水質等の調査地点について

1 前回部会（平成25年7月1日）における指摘事項

図 調査位置図

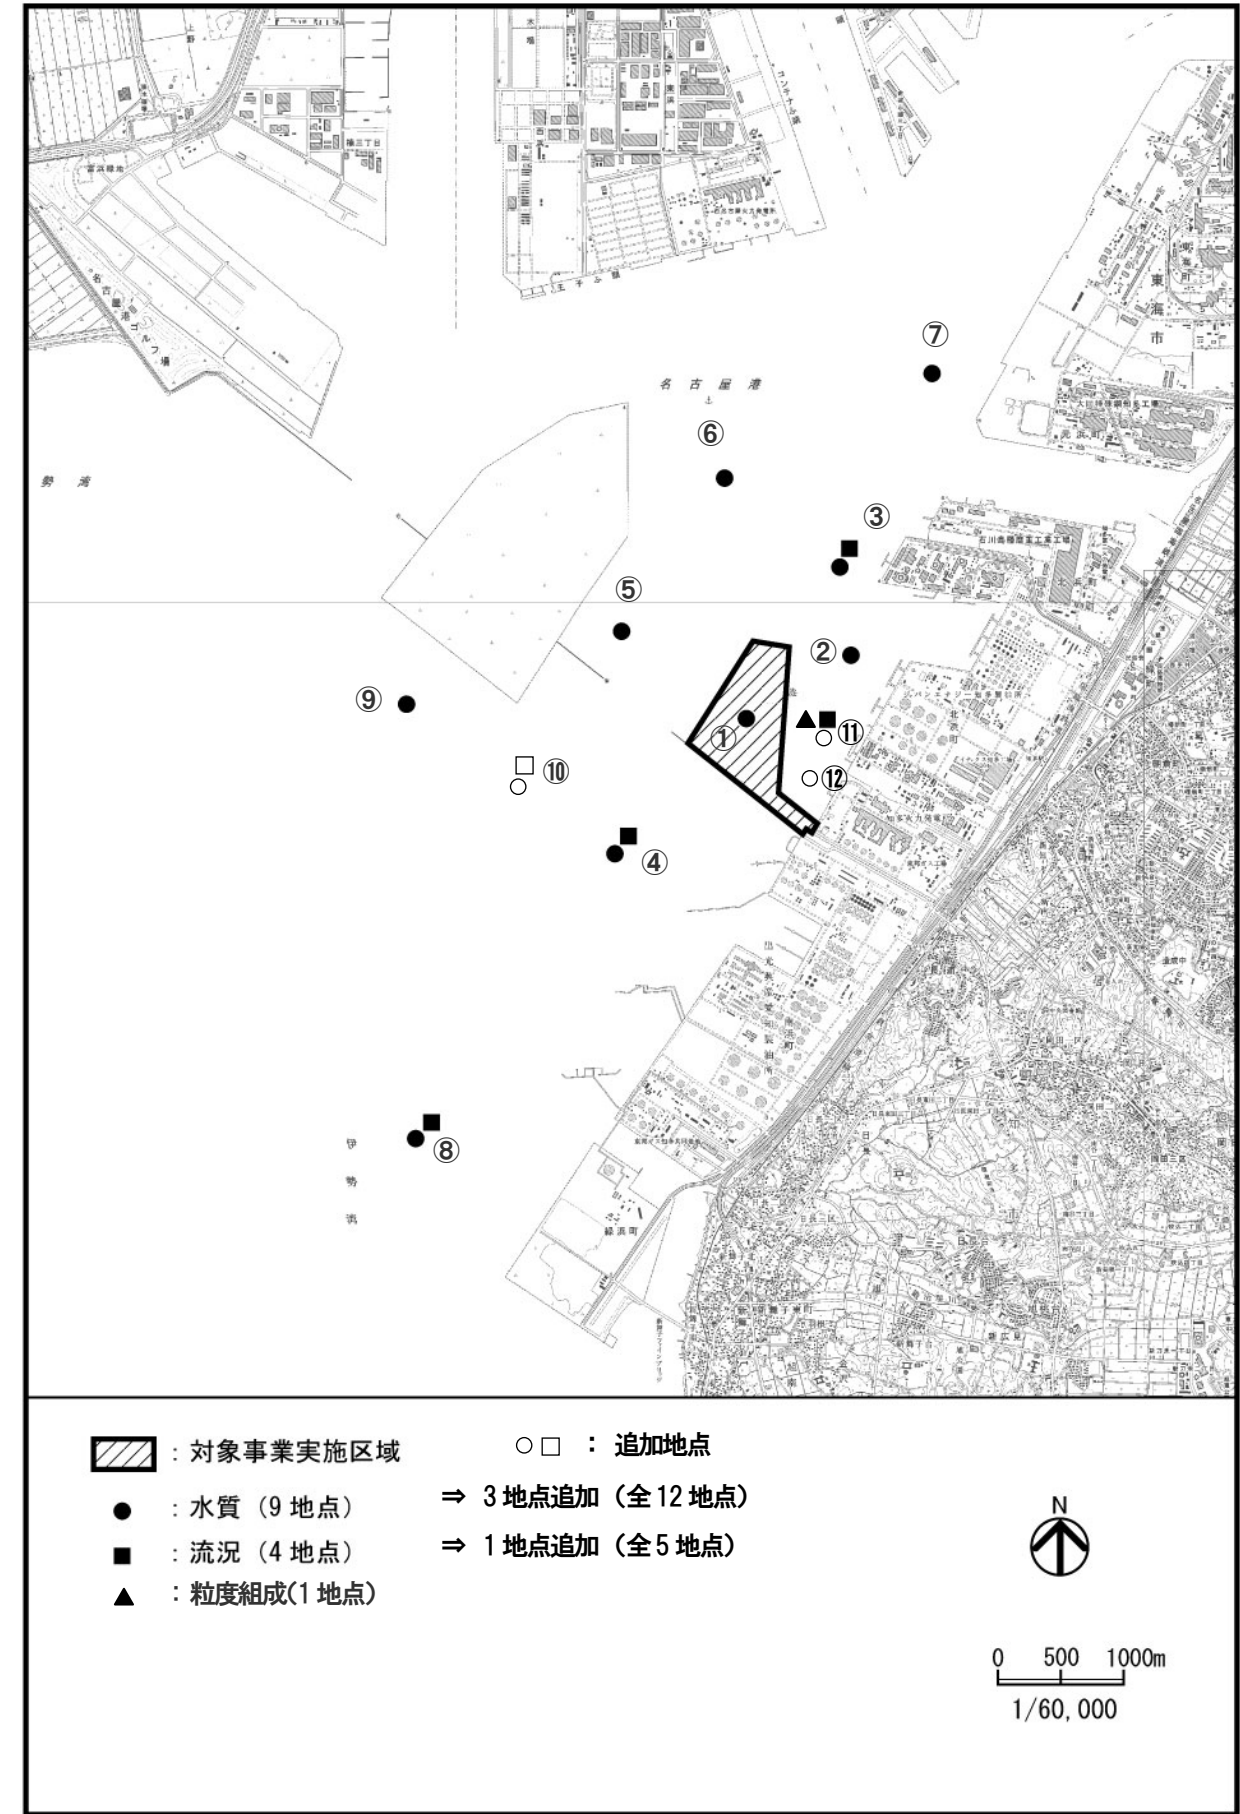
番号	指 摘 事 項	事 業 者 の 考 え 方
1	高潮防波堤の外側に設定されている水質及び流況の調査地点は、流速が増加すると予測されている地点にあるが、流速が低下すると予測される地点における調査を検討されたい。	高潮防波堤の外側で、東航路西側の流速が低下すると懸念される地点(⑩)に、水質及び流況の調査地点を追加することとします。
2	水質への影響が懸念される泊地内に、水質の調査地点を追加する必要がある。	当初設定していた北側の流速の低下が懸念される地点(②)に加え、泊地を代表する流況・粒度組成の調査地点(⑪)と、その更に南側(⑫)の2地点を、新たに水質の調査地点として追加することとします。

地点番号	位 置	設 定 理 由	水質	流況	粒度組成
—	全体の配置計画	<ul style="list-style-type: none"> 調査地点は、埋立予定地周辺の地形状況と潮流の流れ方向を考慮（埋立予定地周辺の主な流れは東航路に沿っているが、内港側では庄内川、外港側では木曾三川の影響を受けやすい地域） 調査の安全性を考慮し、航路を外し設定 流況の調査結果は、シミュレーションモデルを構築するためのデータとして使用（モデルの再現性検討） 	—	—	—
①	事業予定地	事業により消失する地域の代表点	●		
②	泊地北部	泊地内の流速の低下が懸念される地点	●		
③	事業予定地の北東側	水質の変化を捉えるため、潮流の流れ方向を考慮し設定した地点（埋立予定地から約1 km北東側の地点）	●	■	
④	事業予定地の南西側	高潮防波堤外側における水質の変化を捉えるため、潮流の流れ方向を考慮し設定した地点（埋立予定地から約1 km南西側の地点）	●	■	
⑤	事業予定地の西側	ポートアイランド東側面への影響を考慮した地点（埋立予定地から約1 km西側の地点）	●		
⑥	事業予定地の北側	ポートアイランド東側面への影響を考慮した地点（埋立予定地から約1 km北側の地点）	●		
⑦	内港側庄内川下流部	拡散状況や距離減衰による効果や庄内川からの影響を捉えられるよう設定した地点（埋立予定地から約2.5 km北東側の地点）	●		
⑧	外港側東航路南側	拡散状況や距離減衰による効果や港外側への影響を捉えられるよう設定した地点（埋立予定地から約3.5 km南西側の地点）	●	■	
⑨	ポートアイランド南側	外港側の木曾三川からの影響を捉えられるよう設定した地点	●		
⑩	堤外東航路西側	高潮防波堤外側において流速の低下が懸念される地点	○	□	
⑪	泊地中央部	泊地内の代表点	○	■	▲
⑫	泊地南部	泊地の最奥部であり、海水が滞留し水質の悪化が懸念される地点	○
